**Contribution de FNE Ocmed à l'enquête publique relative au projet de parc photovoltaïque des Clotinières, à LESPIGNAN**

La présente enquête publique porte à la fois sur le volet mise en compatibilité du document d'urbanisme et permis de construire pour ce projet.

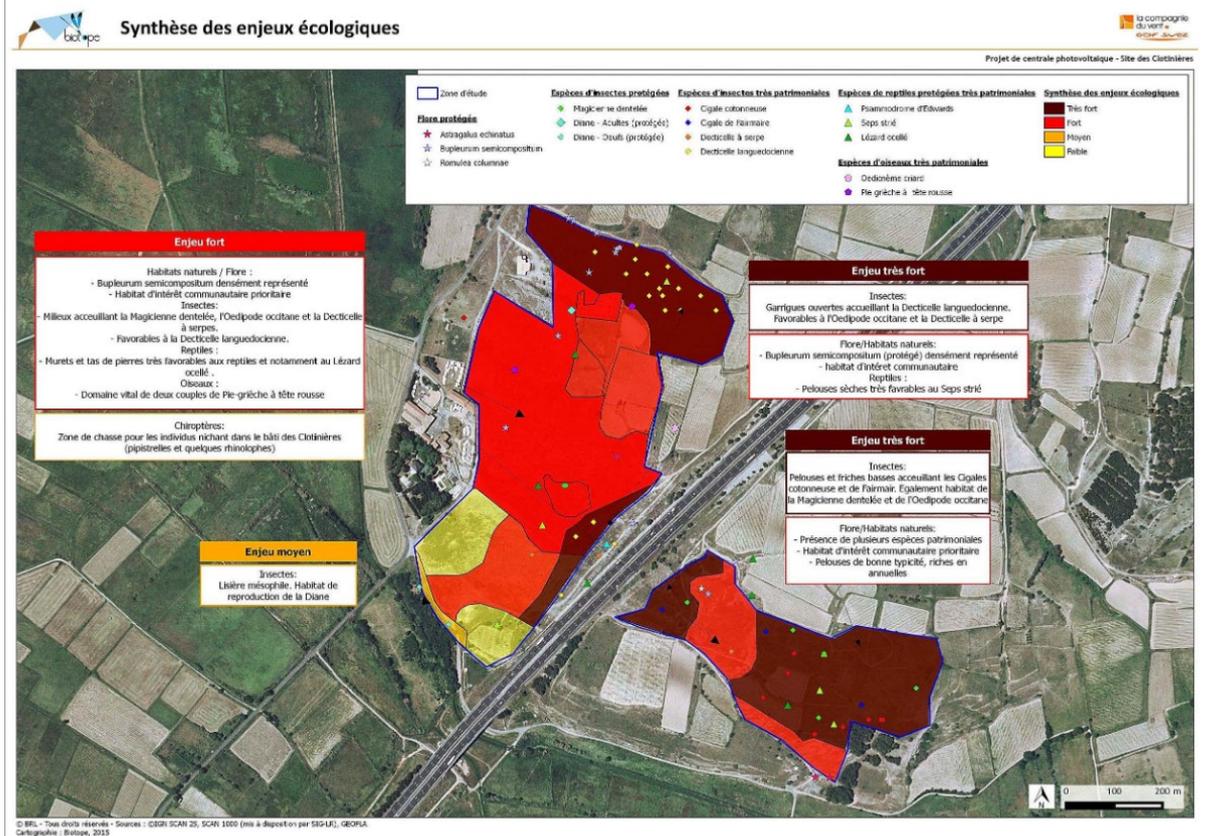
Il y a en premier lieu une contradiction entre la volonté affichée du pétitionnaire selon laquelle « *un des premiers critères du choix du site est l'évitement des zonages de protection environnementale* », alors que justement le pétitionnaire ne les a pas du tout évités.

Le choix du site, qui est en cours de renaturation et en zone Natura 2000 nous pose de très sérieuses questions.
